105No05-05

提案五：防火構造建築物於地面層離地界 1 公尺以上未達 3.0 公尺範圍內，設置整層開放式停車空間，是否需設置 1 小時防火時效外牆？提請討論。(提案人：臺南市建築師公會)

臺南市「建築執照建築法令複核小組」第四次會議 會議紀錄

圖例(一)

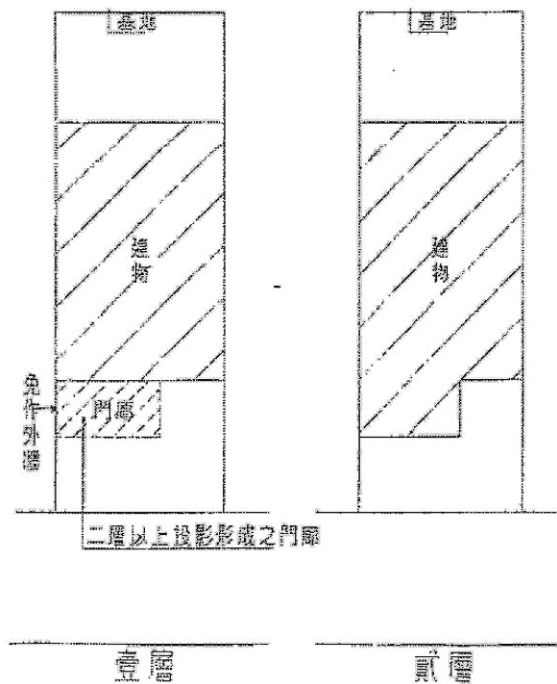
- 一、建築物設置無外牆之門廊或外廊時，以門廊或外廊與居室連接之牆壁，檢討建築技術規則建築設計施工編第 110 條第一款、第二款之規定。但無外牆之門廊或外廊，其開口仍應符合第 110 條圖 110-2 之圖例，及同編第 45 條第二款之規定，如圖例(一)。

圖例(二)

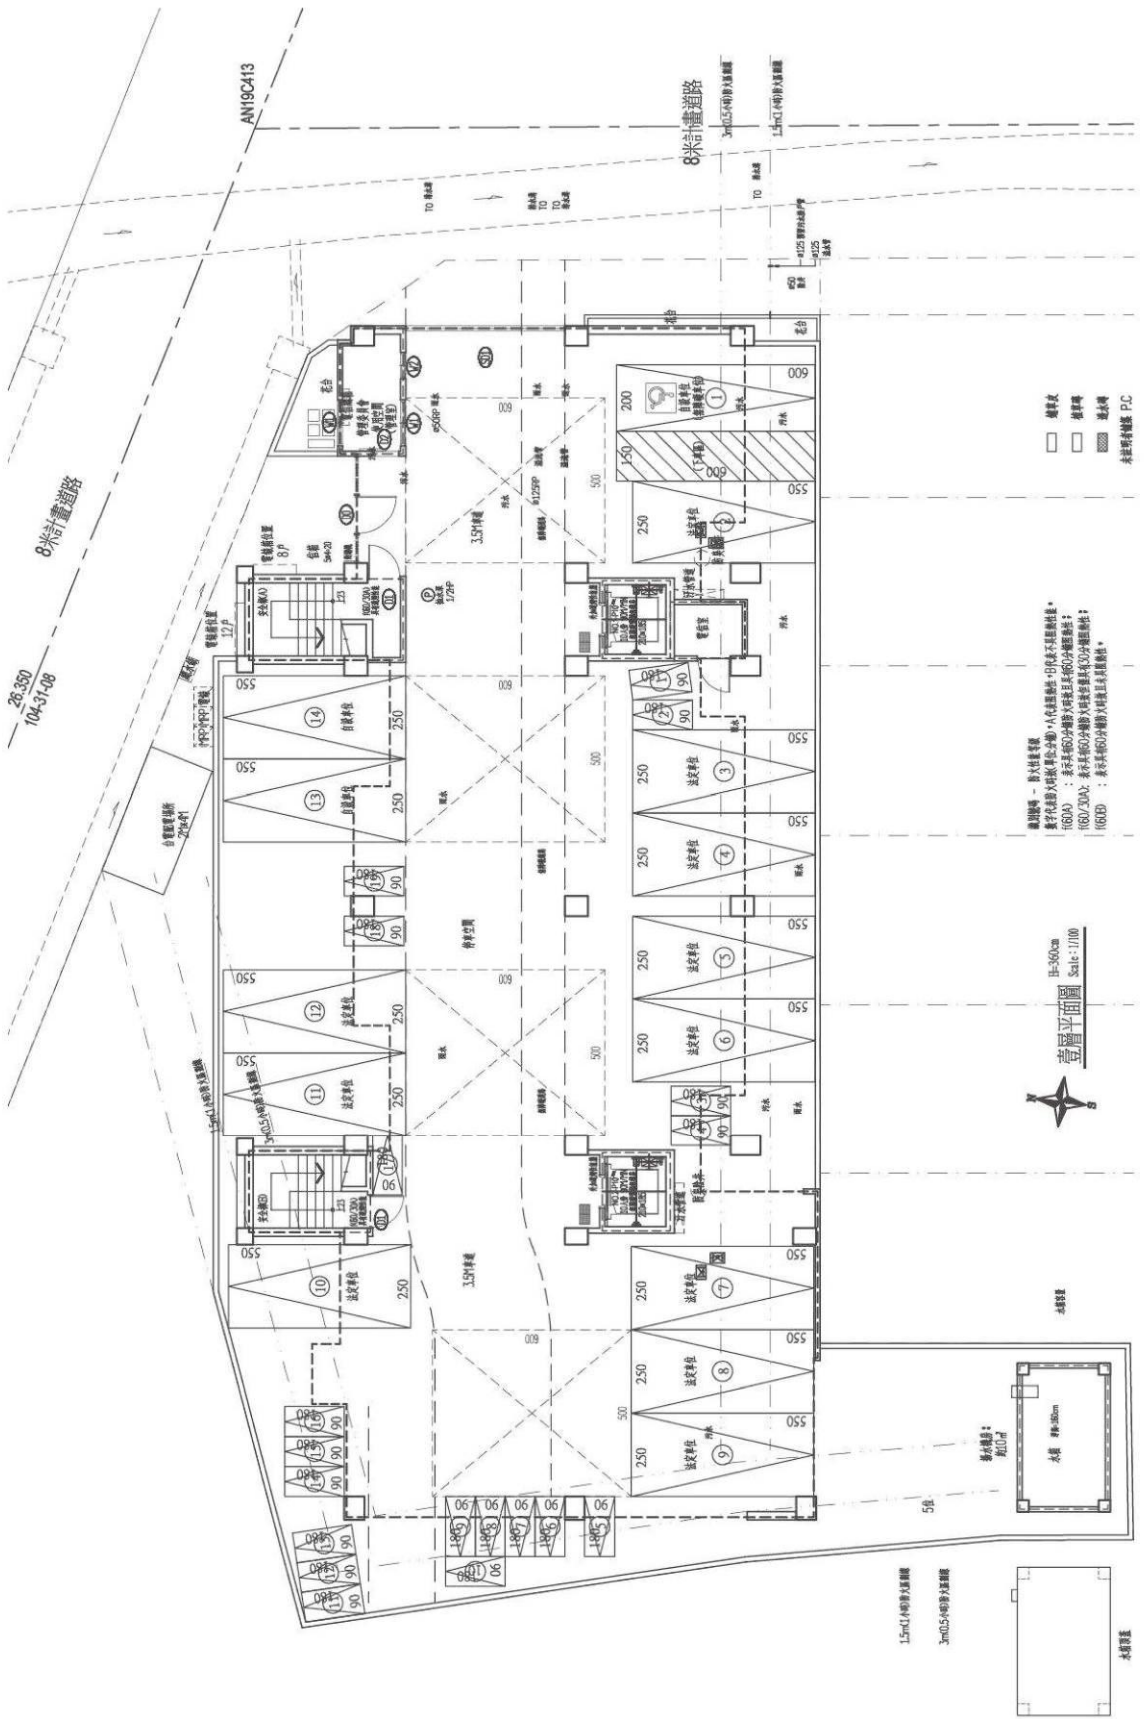
二、本案為五樓公寓之防火構造建築物，其投影於地面層離地界 1 公尺以上未達 3 公尺範圍，設置汽車及機車之車位空間屬室外停車空間，是否適法？提請討論。

- 二、如為二層以上之居室投影所形成之一層(虛擬)門廊或停車空間，則免依第 110 條第一款、第二款之限制，如圖例(二)。

決議：本案採通案決議：防火構造建築物貳層以上計入建築面積範圍，其投影至地面層離地界線達 3 公尺以上部分，如採無外牆之設計，得於地面層設置有頂蓋或無頂蓋(法定空地)之汽車車位及機車車位(含車道)。如其投影線未達 3 公尺部分，於地面層仍應就該部分依本編第 110 條規定檢討外牆與開口之防火時效。
